# De como la CHT pretende operar Entrepeñas y Buendía sin tener en cuenta su mínimo de explotación

Continuando con nuestro recorrido por el [borrador del Plan especial de sequías \(PES\) del Tajo \(21/12/2017\)](#), analizamos en esta entrada un aspecto de las siguientes tablas y figuras, en las que se definen los umbrales de sequía del Tajo medio en función de las reservas de Entrepeñas y Buendía:

Figura 93. Umbrales UTE 07 Tajo Medio

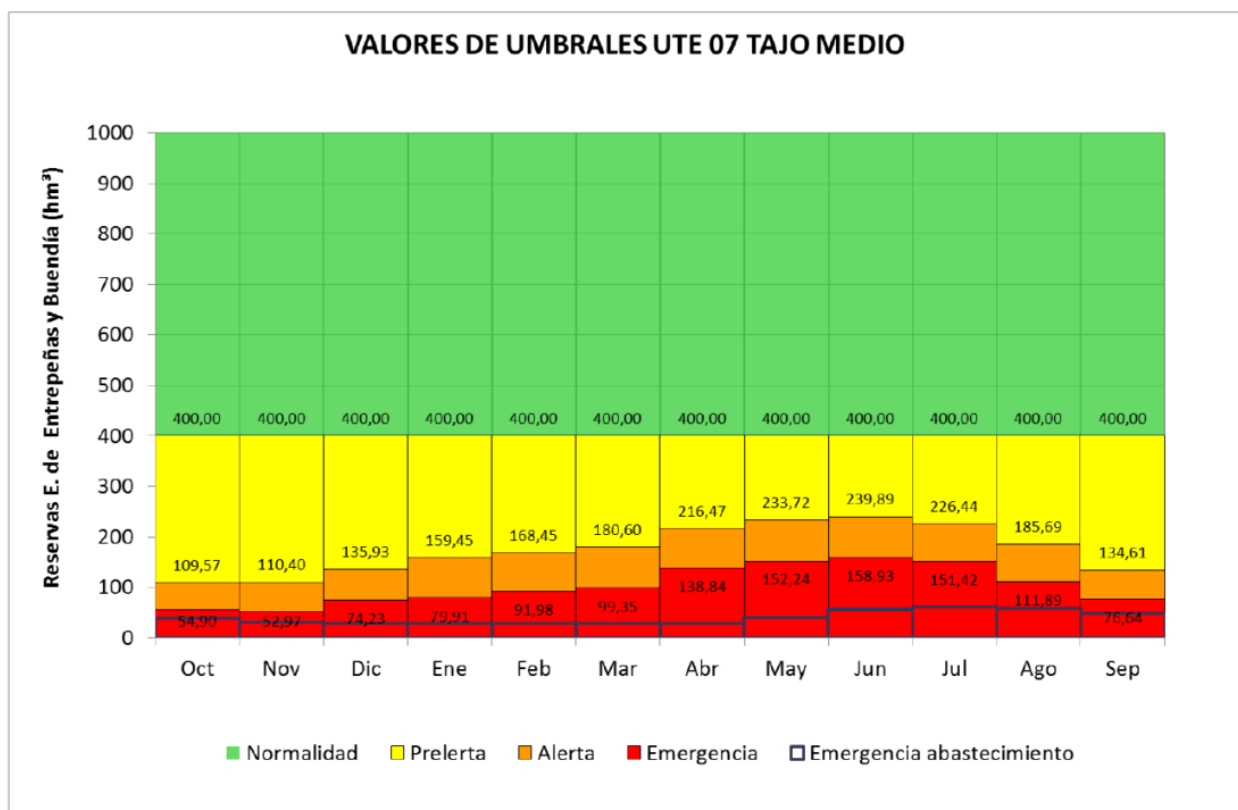
Asombrosamente, **no se contempla un mínimo de explotación en los embalses!** Los umbrales se definen desde el cero absoluto de almacenamiento, sin considerar el embalse muerto ni las

posibles pérdidas de almacenamiento debida al aterramiento.

Plantear la operación de unos embalses por debajo de su mínimo de funcionamiento no se le ocurre ni al que asó la manteca, ni al que parió las reglas de explotación del trasvase Tajo-Segura, que consideran un volumen mínimo de explotación de  $118 \text{ hm}^3$  (*«El sistema Entrepeñas-Buendía, con ambos embalses conectados mediante túnel, puede ser considerado como un hiperembalse regulador único con capacidad total máxima conjunta de  $2438 \text{ hm}^3$ . De aquí deben detraerse, conforme a los estudios para el Plan Hidrológico del Tajo,  $118 \text{ hm}^3$  de embalse muerto considerado como no disponible para la regulación, y una cantidad variable mensualmente para resguardos frente a crecida»*, de la pág. 28 del documento [«El sistema de cabecera del Tajo y el Trasvase Tajo-Segura»](#); Francisco Cabezas, diciembre de 2013). Puede discutirse si el embalse muerto es  $118 \text{ hm}^3$  u otra cifra, pero nunca va a ser 0. También hay que estudiar si se ha producido una reducción adicional de la capacidad de embalse por el aterramiento, como parece ser que va a investigar la Confederación Hidrográfica del Tajo con una nueva batimetría de urgencia ([«Batimetría en la cabecera del Tajo para conocer su capacidad real»](#); La Opinión de Murcia, 25/1/2018).

Quizás esté detrás la necesidad de encajar «como sea» sobre el papel la gestión de la cuenca con la legislación del Trasvase, aunque se proponga algo tan absurdo como lo que aquí se plantea. **No puede defenderse que está incluido en el umbral más bajo; obsérvese en las tablas la cantidad de valores inferiores a  $118 \text{ hm}^3$ .** Tampoco se hace referencia alguna al volumen mínimo de explotación (en algún otro sistema sí se realiza, pero no en todos)
